工程指示 / 要求簡箋 ENGINEER INSTRUCTIONS(E.I.)

工程指示編號:	EI- 6733B	修改版本:	B
	HK- 2257		
工程編號:	J 856	工程名稱:	TSWTL23 天榮
收件人:	生統/謝永林	發件人:	Thomas Wong
工程項目:	佛沙窗,後裝窗窗框切斜口 波膠	日期:	05/10/2023

內容:	佛沙窗,後裝窗窗框切斜口. 直口 除了已出貨的一層外,餘下的以此裁切 直口+3mm 兩頭斜口+5mm 明細看附件數據表
完成上列要求日期:	09/10/2023

名稱	多鎖點, 拉巴放樣圖	制圖	方強	2023.09.15	修改		
材料	拉巴 (X85964)	復核	謝永林	2023.09.16	日期		
顏色	中灰色 (UCT542919XL-3)	批准			圖號	856-SH-JTL

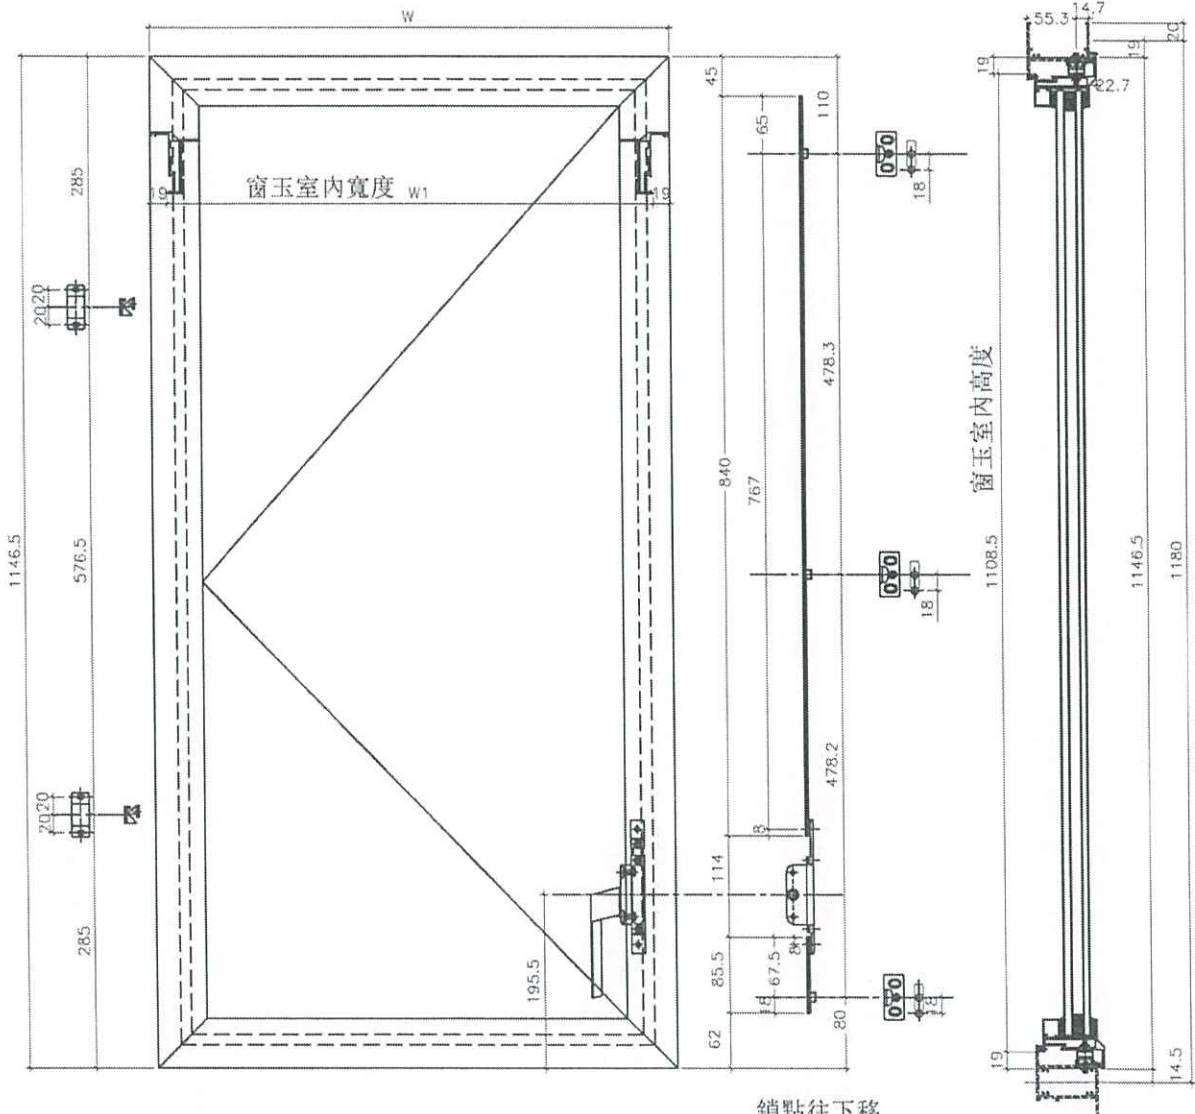
鎖點往下移動30mm防止傳動器撞到鎖扣

名稱	多鎖點, 拉巴放樣圖	制圖	方強	2023.09.15	修改		
材料	拉巴 (X85964)	復核	謝永林	2023.09.16	日期		
顏色	中灰色 (UCT542919XL-3)	批准			圖號	856-SH-JTR

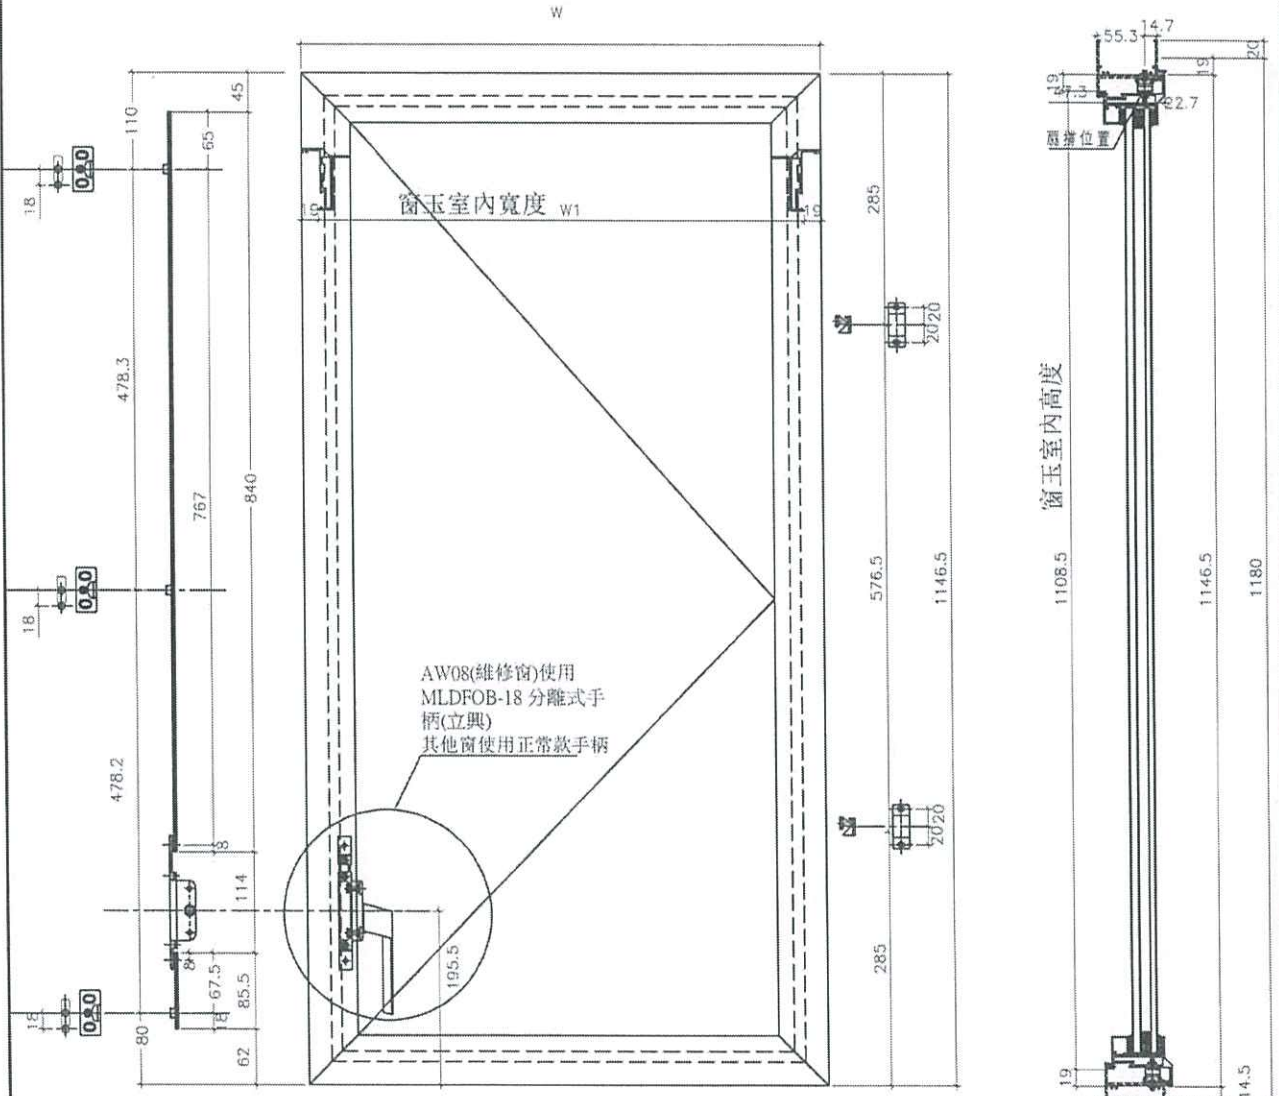
鎖點往下移動30mm防止傳動器撞到鎖扣
